DRINGENDE SICHERHEITSMITTEILUNG / PRODUKTMITTEILUNG

Betreff: ExacTrac Dynamic-Positionierungssystem für die Strahlentherapie:
 Bei Bestrahlungen mit hoher Dosis werden potentielle Bewegungen des Patienten möglicherweise zeitlich verzögert auf dem Display angezeigt

Betroffene Produkte: ExacTrac Dynamic 1.0.0

Brainlab-Referenznummer: CAPA-20200907-002369

Abbildung 1: Seite „Patient Monitoring“: Rot umrandet werden die Graphen dargestellt, die potentiell zeitlich verzögert aktualisiert werden. Der angezeigte Status entspricht möglicherweise nicht der tatsächlichen Situation.

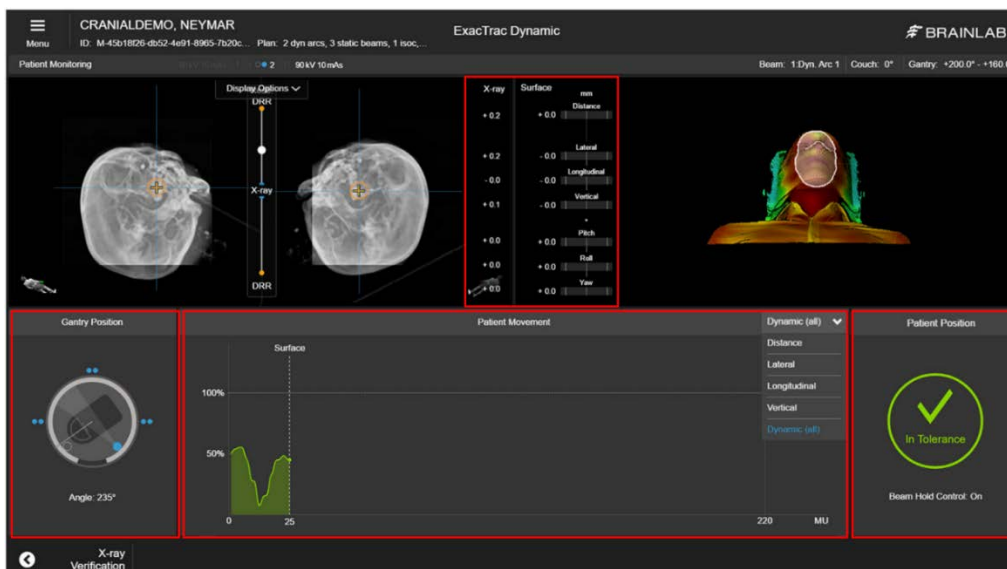
Brainlab hat festgestellt, dass bei Bestrahlungen mit hoher Dosis die aktualisierten Informationen in mehreren Graphen zeitlich verzögert angezeigt werden können. Die Informationen selbst sind jedoch korrekt. Siehe Abbildung 1: Rot umrandet sind die Graphen, in denen Statusänderungen möglicherweise zeitlich verzögert dargestellt werden.

Die zeitliche Verzögerung bei den angezeigten Informationen auf der Seite „Patient Monitoring“ wird durch eine zeitlich verzögerte Aktualisierung des Graphen „Patient Movement“ hervorgerufen (siehe Abbildung 1, Mitte unten), der die Abweichung der Patientenposition gegenüber der applizierten Dosis darstellt. Dieser Graph wird für jede aktualisierte Anzeige erneut gezeichnet. Die Dauer für das Zeichnen des Graphen nimmt mit der Anzahl der Punkte im Graphen zu. Da die applizierte Dosis vom Linearbeschleuniger zum ExacTrac-System mit einer hohen Aktualisierungsrate übermittelt wird, kann es vorkommen, dass die Darstellung des Graphen bei der nächsten Übermittlung der applizierten Dosis durch den Linearbeschleuniger noch nicht abgeschlossen ist. Der Graph zeigt die Patientenposition somit nicht mehr in Echtzeit an, sondern mit einer immer größeren zeitlichen Verzögerung, die bei Bestrahlungen mit hoher Dosis mehrere Minuten umfassen kann. Dies wiederum führt dazu, dass auch weitere Graphen zeitlich verzögert aktualisiert werden (betroffene Graphen siehe Abbildung 1) und Schaltflächen verzögert auf Benutzerinteraktionen reagieren.

- Die geplante Dosis pro Strahl/Bogen ist:
 - o größer als 1750 MU bei Verwendung von Varian-Linearbeschleunigern
 - o größer als 3650 MU bei Verwendung von Elekta-Linearbeschleunigern
- Der Patient hat sich außerhalb des definierten Toleranzbereichs bewegt
- Die Funktion „Automatic Beam Hold“ ist deaktiviert oder die Funktion „Automatic Beam Hold“ ist aktiviert und der Benutzer entscheidet sich bewusst dafür, den „Beam Hold“ zu ignorieren.

- 1) Stellen Sie während der Behandlungsplanung sicher, dass die geplante Dosis pro Strahl/Bogen wie folgt ist:
 - unter 1750 MU bei Verwendung von Varian-Linearbeschleunigern
 - unter 3650 MU bei Verwendung von Elekta-Linearbeschleunigern
 Dies können Sie ggf. durch das Teilen von Strahlen/Bögen erreichen.

- 2) Achten Sie darauf, dass die Funktion „Automatic Beam Hold“ stets aktiviert ist, wie in der Standardeinstellung. Wenn das System den Strahl unterbricht, wählen Sie nicht „Ignore“, sondern verifizieren Sie die Position des Patienten.

1. Potentiell betroffene Kunden erhalten diese Produktmitteilung.
2. Brainlab stellt allen betroffenen Kunden eine Software-Revision von ExacTrac Dynamic zur Verfügung, in der die beschriebene Fehlfunktion behoben wurde. Brainlab wird Sie ab Oktober 2020 kontaktieren, um einen Termin für das Update zu vereinbaren.
